改善箇所説明図

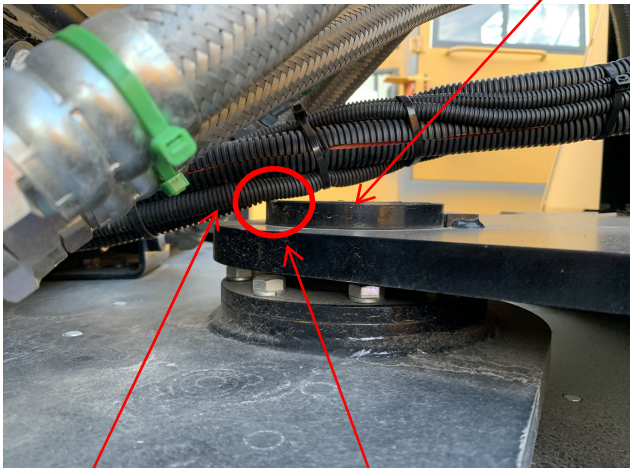
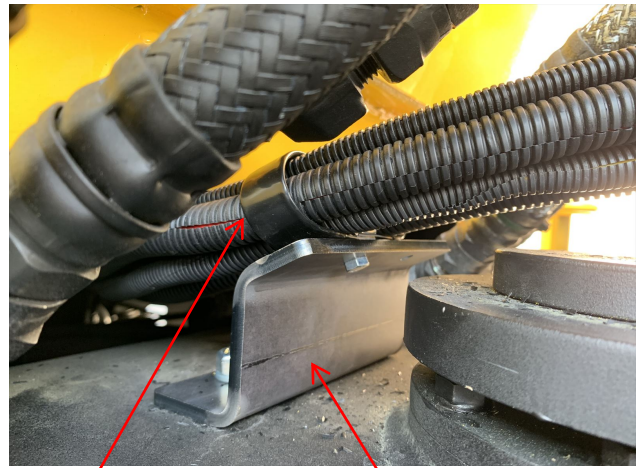
基準不適合箇所

基準不適合箇所

ロータリ除雪車の電気配線において、配策指示が不適切なため、車台連結用ピンと電気配線のすき間が少ないものがある。そのため、かじ取り操作を繰り返すと当該配線と車台連結用ピンが接触し配線の被覆が損傷し、最悪の場合、短絡してエンジンが停止する。または、配線が焼損し、火災に至るおそれがある。

全車両、配線をクランプで固定し、配線固定用金具を追加する。
なお、当該配線を点検し、損傷している場合は新品に交換する。

識別：改善実施済車は、配線固定用金具の取付で判断できるため特別な識別表示は行わない。
